UNION TEMPORAL INTER VIAL SHM
Contrato de consultoría No 695 de 2018
CORRESPONDENCIA ENVIADA

REF: *Contrato de Obra No 696 de 2018 "Mejoramiento de la Vía Puerto Rondón Cravo Norte, en el Departamento De Arauca"*

ASUNTO: *Quinto Aviso solicitando cumplimiento a la programación actualizada según acta de reinicio N. 3 y presentación de documentación pertinente.*

OBJETO: "CONSTRUCCION SEGUNDA ETAPA DEL COMPLEJO FERIA DEL MUNICIPIO DE ARAUCA, DEPARTAMENTO DE ARAUCA".

FIGURA 1. Diseño de la estructura metálica de la cubierta del coliseo, de acuerdo a planos constructivos- Detalle de los apoyos a las columnas.

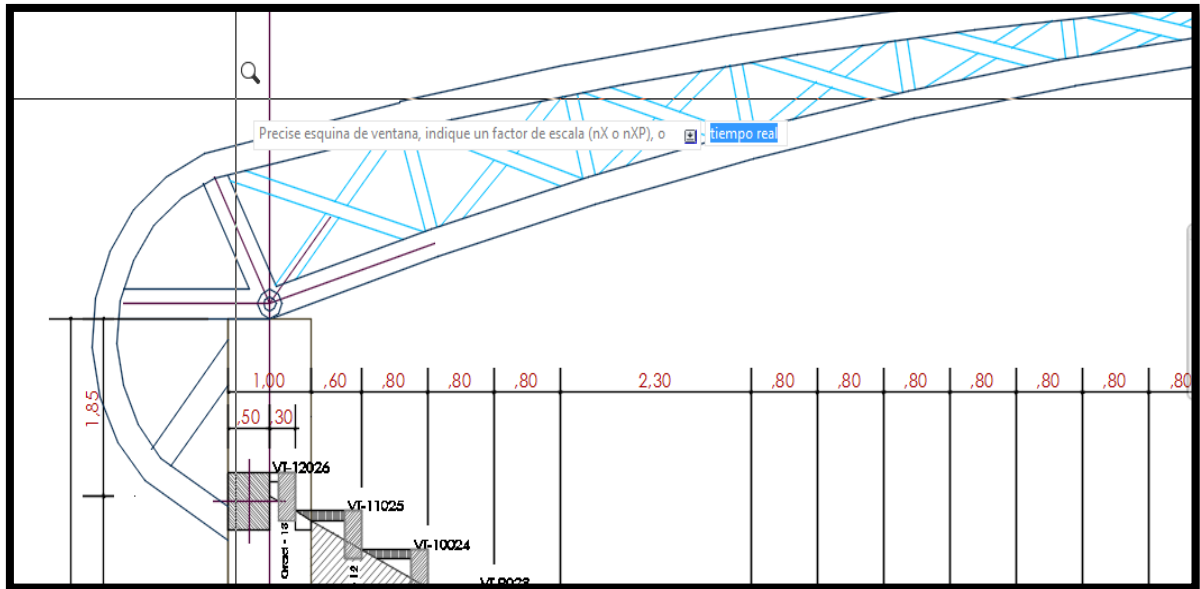
Como se citó con anterioridad, la cubierta del coliseo no fue recibida por la firma interventora, ya que esta fue realizada con posterioridad al acta de terminación suscrita por la interventoría externa. Así mismo, tampoco fue recibida por la Supervisión y unidad

ejecutora del departamento, dado que el contratista además de ejecutarla por fuera del plazo contractual, modificó los diseños iniciales entregado por el Departamento. En este informe se realiza una comparación de los elementos construidos, con los diseños entregados a la firma contratista; y se hace una descripción del estado en que se encuentran.

FIGURA 2. Diseño de la estructura metálica de la cubierta del coliseo, de acuerdo a planos constructivos- perfiles a utilizar en las diagonales y estructura soporte.

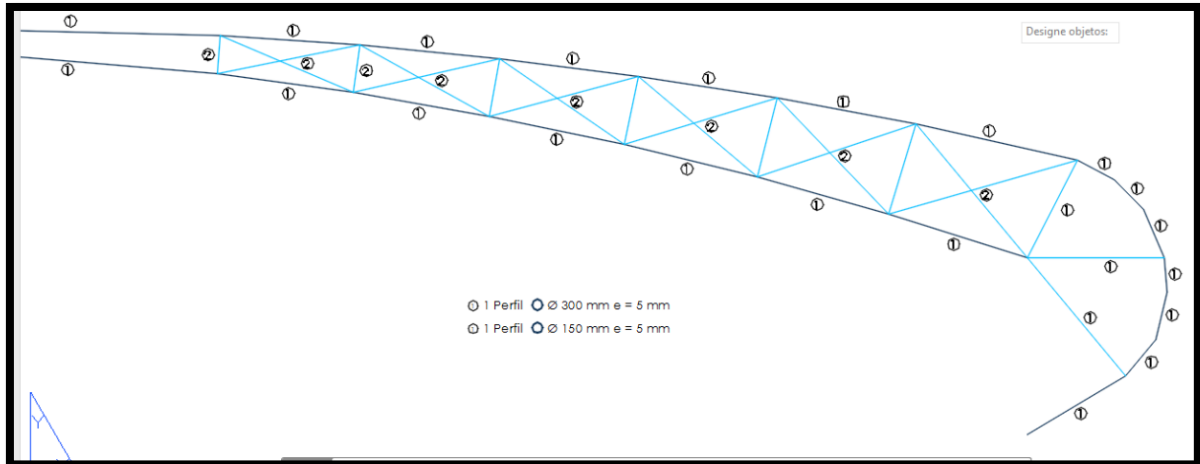
Se puede observar que los cordones superior e inferior de las cerchas proyectadas en los diseños y planos del proyecto, entregados al contratista, corresponden a tubos de 300 mm de diámetro y que las diagonales planteadas correspondían a cordones de 150 mm de diámetro.

FIGURA 3. Apoyos de la estructura metálica, de acuerdo al diseño.

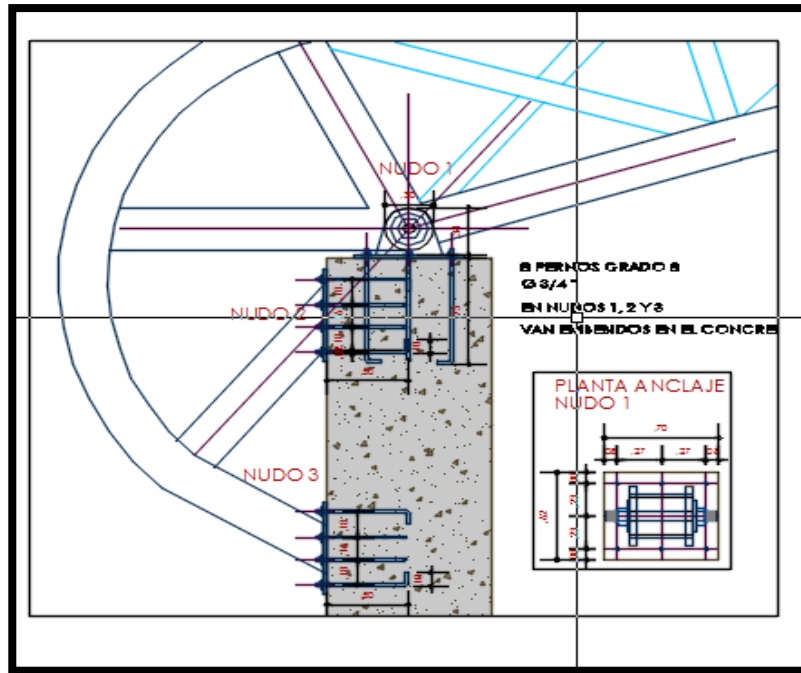
Los apoyos proyectados, en el diseño inicial de la estructura estaban comprendidos por tres nodos o platinas embebidas en las columnas de concreto. Sin embargo, el contratista consideró que la estructura de cubierta proyectada en los diseños iniciales era demasiado pesada, por lo que propuso hacer su revisión estructural y determinar si se podía disminuir la carga y diámetros de la tubería que la conformaban. Realizado esto, el contratista procedió a entregar unos planos de cubierta del coliseo para revisión y aprobación por parte de la interventoría, sin el lleno de las especificaciones técnicas que argumentaran y justificaran el cambio en el diseño; esto conllevó a que pese a la observaciones y requerimientos de la interventoría, la firma contratista nunca completara los soportes técnicos y documentos necesarios para la aprobación del cambio de diseño de la cubierta inicialmente contemplada en el contrato.

FIGURA 4. Estructura de la cubierta propuesta por el contratista.

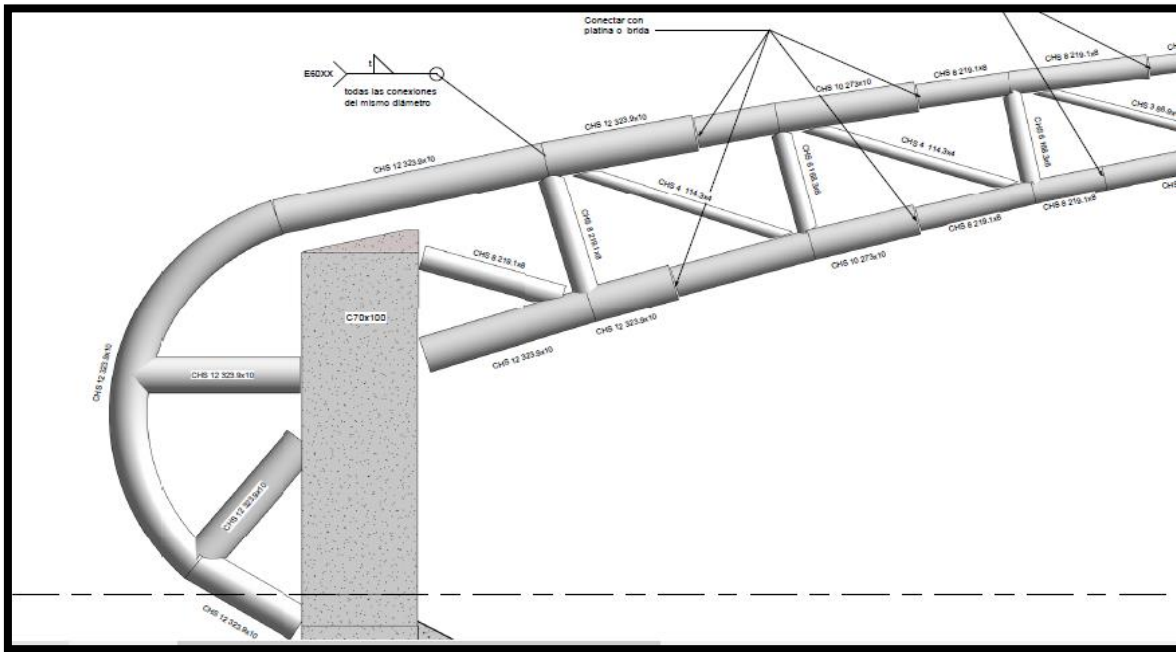
Por otro lado cabe señalar, que la cubierta construida no corresponde a los diseños entregados al contratista, y que, pese a que éste solicitó a la interventoría y al Departamento aprobar modificación a los diseños de la cubierta, no le fue autorizado por no dar cumplimiento a los documentos técnicos exigidos para la aprobación de dicha modificación.

Revisado el plano de la cubierta propuesto por la firma contratista, se observaba lo siguiente:
